## INFORME TÉCNICO DE INSPECCIÓN N°. 071-2024.

<b>PROYECTO:</b>	MODIFICACIÓN: VILLAS DE SANTA RITA		Categoría:	I
<b>PROMOTOR:</b>	VILLAS DE SANTA RITA S.A.			
<b>REPRESENTANTE LEGAL:</b>	IRIELKA VILLARREAL DEAGO			
<b>LOCALIZACIÓN DEL PROYECTO:</b>	LA MATA, CORREGIMIENTO DE CARLOS SANTANA ÁVILA, DISTRITO DE SANTIAGO, PROVINCIA DE VERAGUAS			
<b>FECHA DE INSPECCIÓN:</b>	04 DE DICIEMBRE DE 2024			
<b>FECHA DEL INFORME:</b>	17 DE DICIEMBRE DE 2024			
<b>PARTICIPANTES:</b>	NOMBRE	CARGO	INSTITUCIÓN	
	Brenitz Pinzón	Evaluación Ambiental	MiAmbiente	
	Ervin Romero	Evaluación Ambiental	MiAmbiente	
	Ezequiel Villarreal	Por la Promotora	Promotora	
	Ángel Moreno	Inspector	Ministerio de Salud	
	Franklin López	Inspector	Ministerio de Salud	
	José Cerrud	Consultor	Por la empresa consultora

Imagen del Polígono aprobado con las respectivas modificaciones en los cambios de los lotes, el área de calles y reubicación de la planta de tratamiento de aguas residuales.

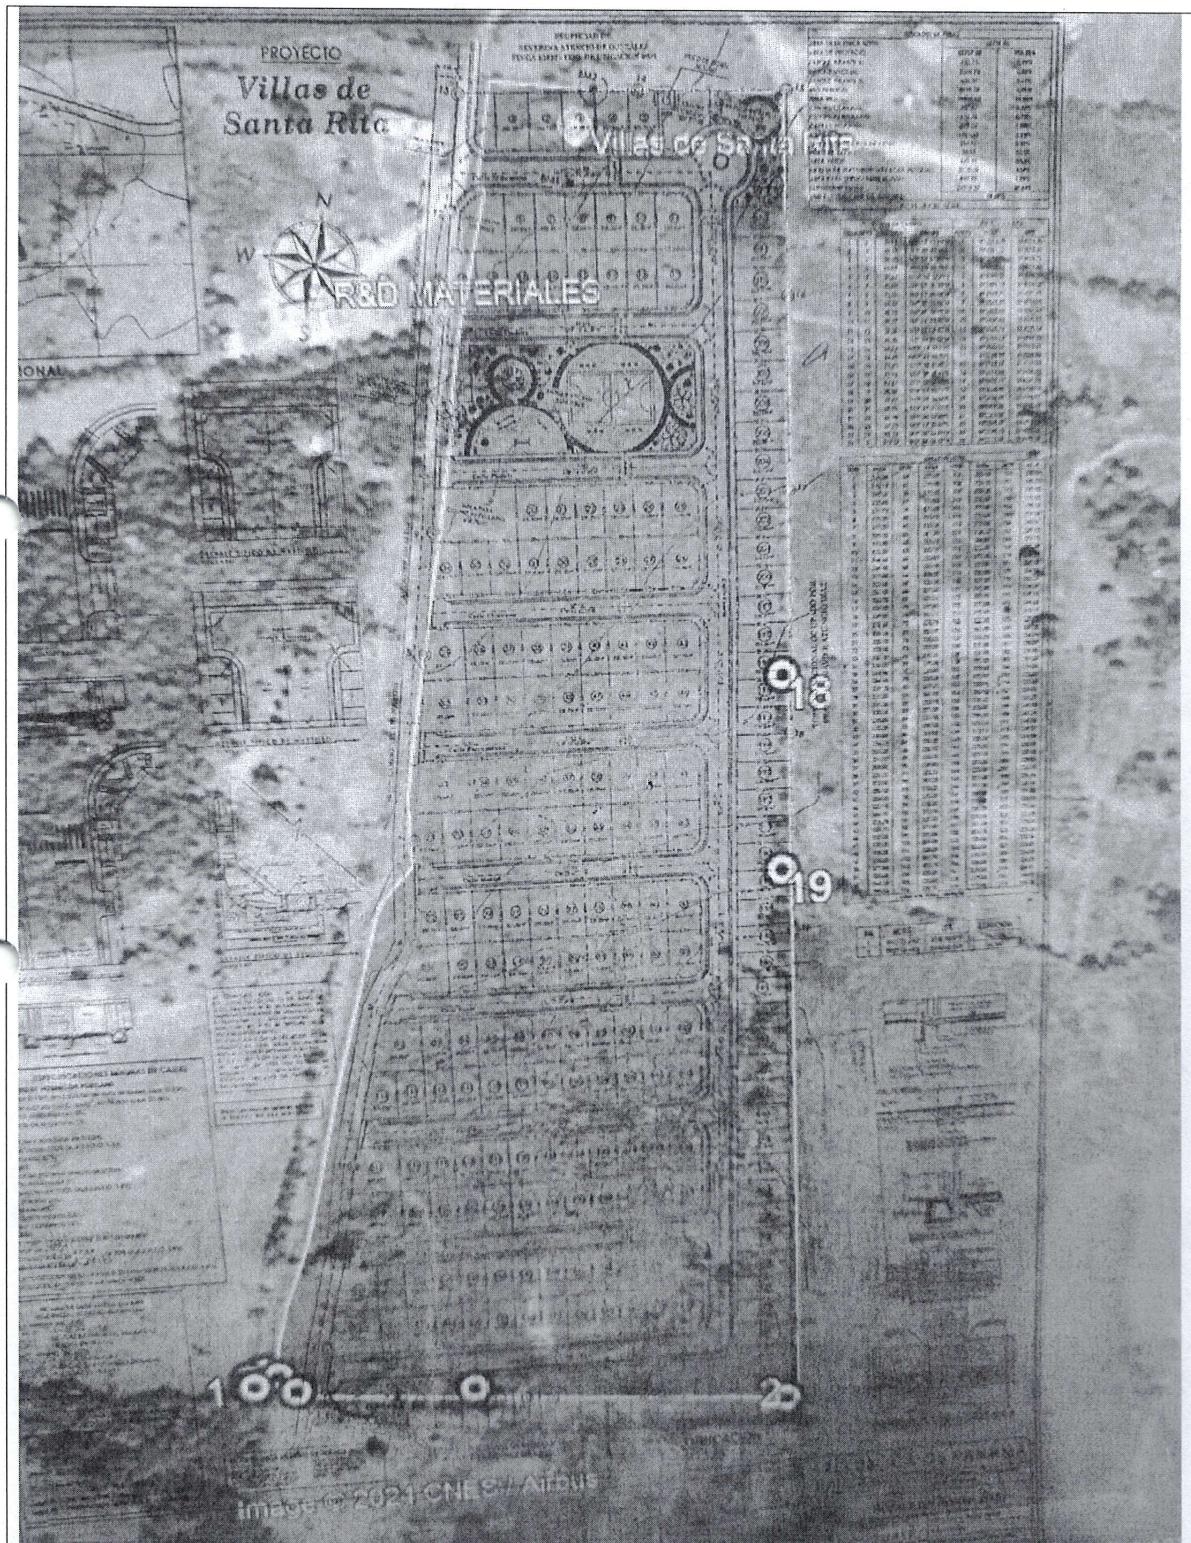
- ✓ Dentro del polígono aprobado se observa quebrada sin nombre la cual atraviesa cierta parte del terreno y entra a los lotes 187 al 173, pasando por parte de la carretera que se encuentra al final del polígono aprobado, pasando por parte del terreno donde se pretende construir la planta de tratamiento y colindante con los lotes 165 al 170.

- El proyecto aprobado aún no ha hecho construcciones en los lotes, ni en el área de planta de tratamiento aprobados en el EsIA.
- Las modificaciones presentadas en los cambios de los lotes y planta de tratamiento se encuentran dentro del polígono aprobado en el EsIA.
- El polígono aprobado en el EsIA es atravesado por una quebrada sin nombre, la cual según plano del proyecto empieza el punto 19 del plano, atravesando varios lotes, el área de la calle final, área de planta de tratamiento y lotes en la parte final del terreno.
- Se observa cuerpo de agua a pocos metros de la quebrada sin nombre.
- En el EsIA aprobado de VILLAS DE SANTA RITA, no se hace mención a la quebrada que atraviesa el proyecto; en la modificación presentada al proyecto se omite dicha información.
